西安市第八十二中学宿舍楼改造提升工程图纸工程

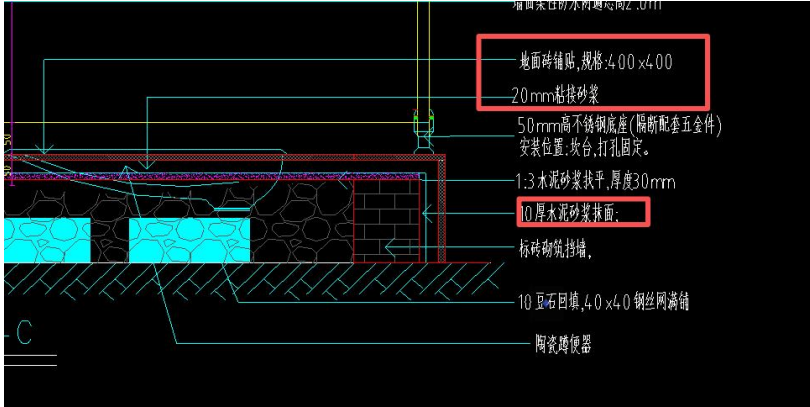
3、请明确拆除卫生间隔断的高度？

回复：同新做。

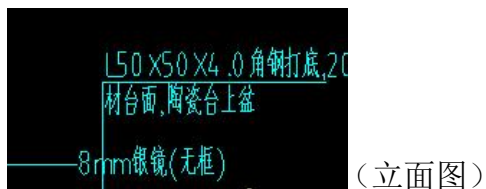
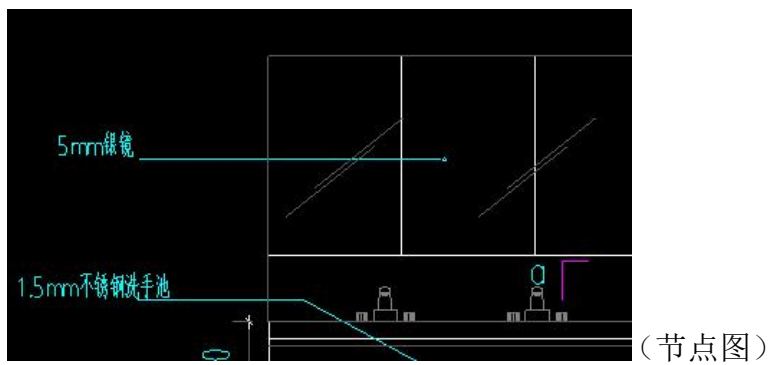
6、请明确卫生间做防水的厚度？

回复：两遍，共 1.5mm 厚。

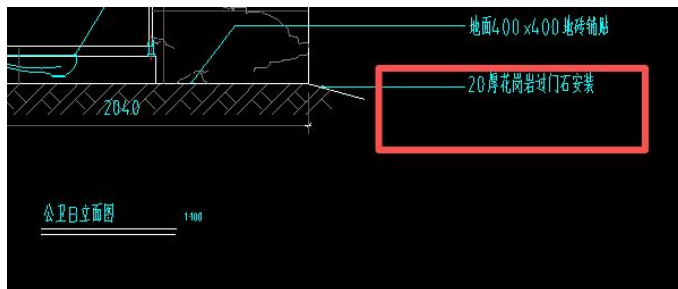
8、卫生间银镜的厚度节点图是 5mm 和立面图的是 8mm，两者矛盾，请明确以哪个为准？

回复：公卫的为 5mm，其余的为 8mm。

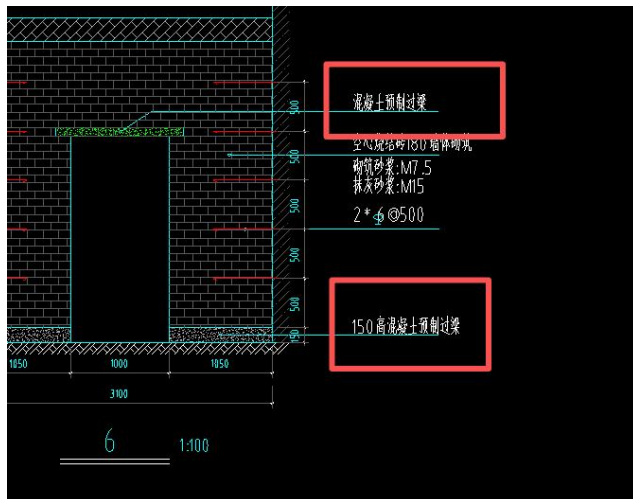
17、请明确公卫的过门石的基层做法是否同地面的做法？如若，请明确基层做法及厚度？（洗漱间同此）

回复：做法相同。
